Objet : Demande de modification du réaménagement final de l'Installation de Stockage de Déchets Inertes (ISDI) et de régularisation administrative des activités de l'Ecôpole de Seignanx

Rapport de l'inspection des installations classées

Demande de modification du réaménagement final de l'ISDI et de régularisation administrative des activités de l'Ecôpole de Seignanx

Figure 4 plan de gestion actuel des eaux pluviales

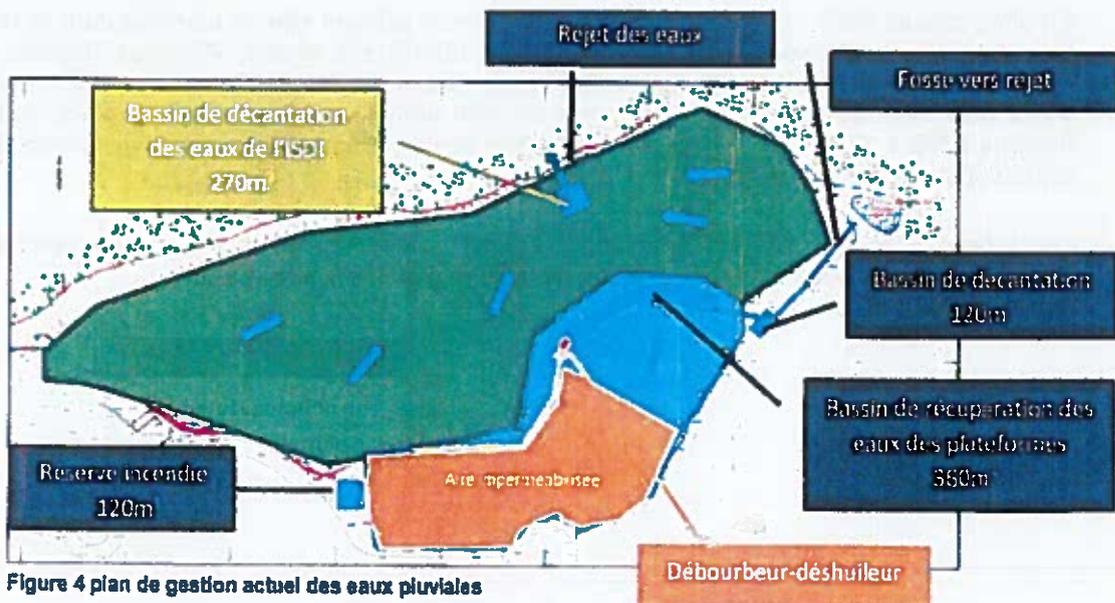
A l'origine, les aménagements prévus pour la gestion des eaux étaient les suivants (voir plan ci-après) :

- aménagement d'un fossé de 200m sur la limite nord-ouest de la plate-forme de valorisation ;
- aménagement d'un bassin de décantation, relié au fossé, à la limite Nord-Est de la plate-forme, d'un volume de 120m³ ;
- rejet après décantation via le réseau de collecte des eaux pluviales en pied de talus dans le ruisseau Ambroise.

Figure 11 Gestion des eaux projetée

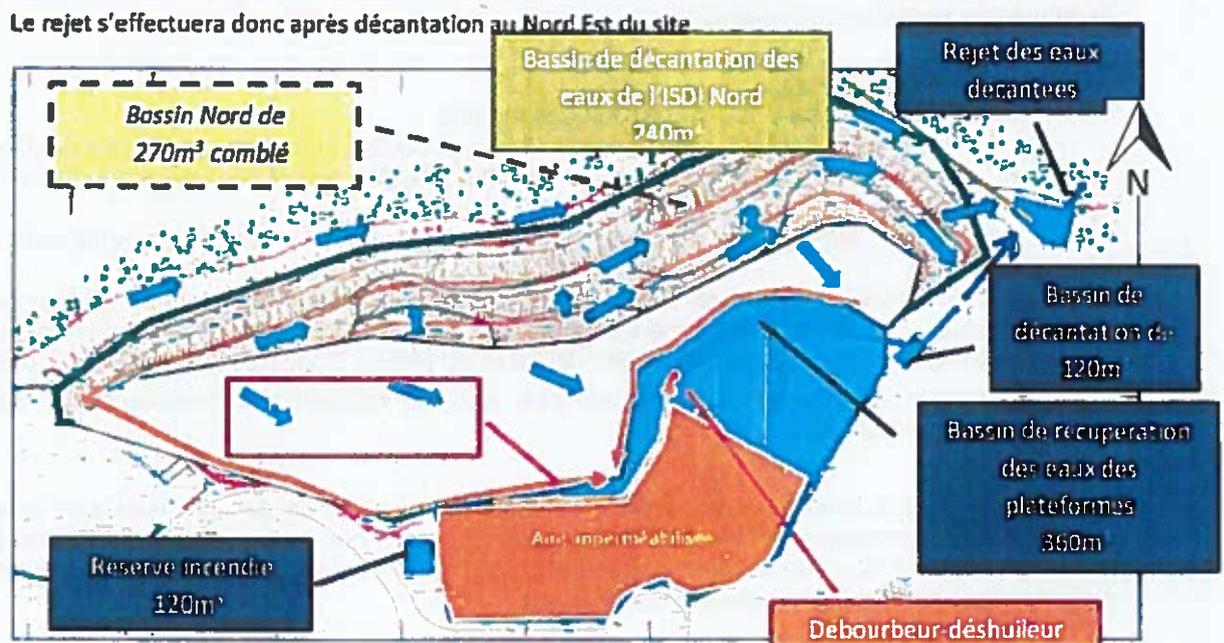
La modification du profil du réaménagement de l'ISDI va modifier les conditions d'écoulement des eaux : une partie des eaux de ruissellement de la surface de l'ISDI (partie SUD), va être dirigée vers le Sud Est du site. La gestion prévue est la suivante (Voir plan ci-après) :

- les eaux de pluies sur la plate-forme imperméabilisée sont canalisées et déversées dans le bassin de rétention de 360 m³ après passage dans un débourbeur-déshuileur, comme c'est le cas actuellement ;

- les eaux de pluies s'écoulant sur la partie Sud de l'ISDI sont canalisées par des fossés en terre et rejoignent le même bassin de rétention de 360 m³ ;

- la surverse de ce bassin ainsi que sa vidange passent par un bassin de décantation avant de rejoindre un fossé à l'Est du site, comme c'est le cas actuellement ;

- les eaux de la Partie Nord s'écouleront le long des risbermes pour rejoindre le fossé Est du site ;
- toutes ces eaux sont envoyées vers un bassin de régulation au Nord-est du site, d'une capacité de 240 m³ à construire, qui remplacera le bassin actuel de décantation des eaux des fossés de l'ISDI côté Nord qui sera quant à lui comblé par le stockage de déchets inertes. Ce bassin servira également à la rétention des eaux d'extinctions en cas d'incendie sur la plate-forme de tri.

Les eaux décantées de l'ISDI sont rejetées dans l'Ambroise au Nord-Est du site comme prévu dans l'arrêté préfectoral initial.
